SPREMEMBE IN DOPOLNITVE ZAZIDALNEGA NAČRTA ZA SEVERNI DEL OBMOČJA UREJANJA VP3/2 BRDO

I. STALIŠČA DO PRIPOMB, PODANIH V ČASU JAVNE RAZGNITVE

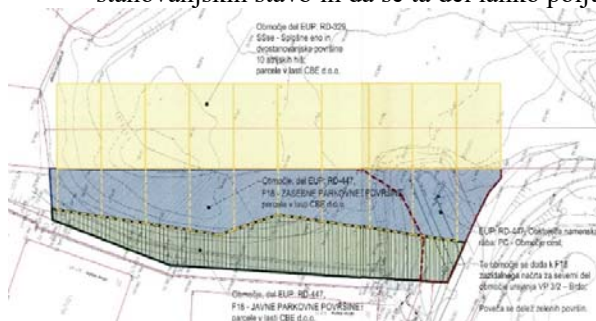
Vlagatelj predlaga, da se območje Zazidalnega načrta poveča za dele zemljišč s parc. št. 1804/91 in 1804/127, obe k.o. Brdo in je v izključni lasti CBE d.o.o. ter, da se to območje priključi funkcionalni enoti F18.

Pripomba se ne upošteva.

Pojasnilo: Dela zemljišč s parc. št. 1804/91 in 1804/127, obe k.o. Brdo iz pripombe se nahajata izven območja, ki se ureja z Zazidalnim načrtom za severni del območja urejanja VP 3/2- Brdo. Zemljišče se ureja z OPN MOL in sicer se nahaja v EUP RD-447 znotraj javnih površin, ki jih zamejuje regulacijska linija. Znotraj regulacijske linije je dopustno urejanje javne infrastrukture. Predmetna regulacijska linija omogoča ureditev skupnega dostopa in dovoza do EUP RD-329 in EUP RD-460. Ureditev dodatnih zunanjih površin stanovanjskih objektov v območju Zazidalnega načrta za severni del območja urejanja VP 3/2- Brdo ni dopustna.
